## 美浜2号機他 1次系小口径配管継手部取替工事

## 工事概要

## 取替範囲概要図

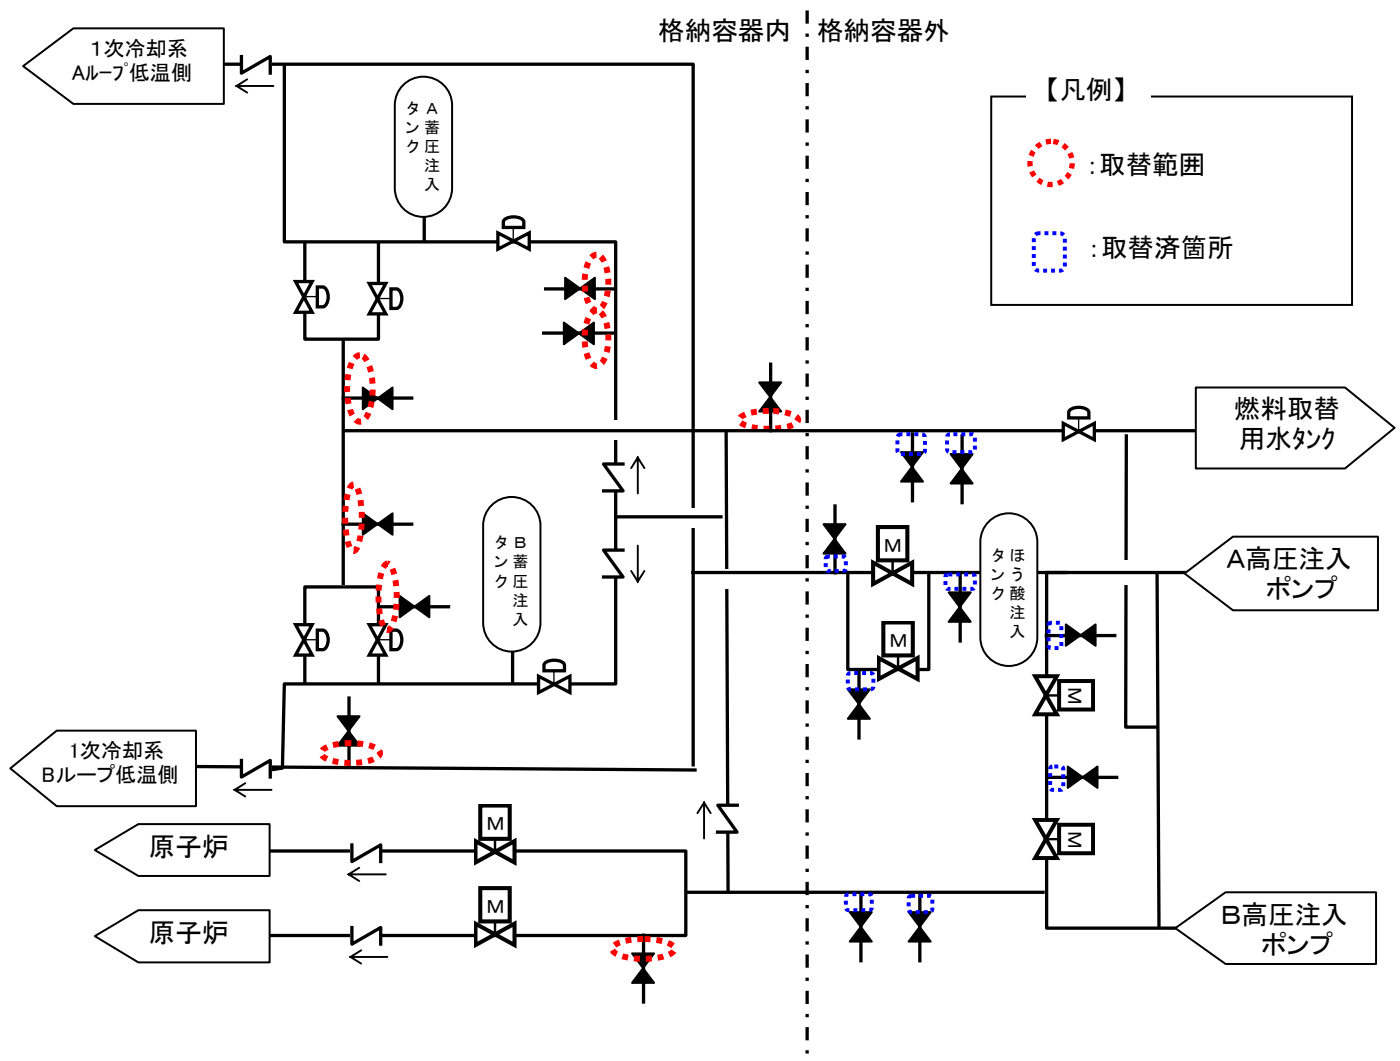
信頼性向上の観点から、事故時の通水にて母管と共振する可能性がある安全注入系統の小口径分岐配管の継手形状(ソケット溶接)を、溶接部の応力集中が小さい形状(突合せ溶接)に変更する。
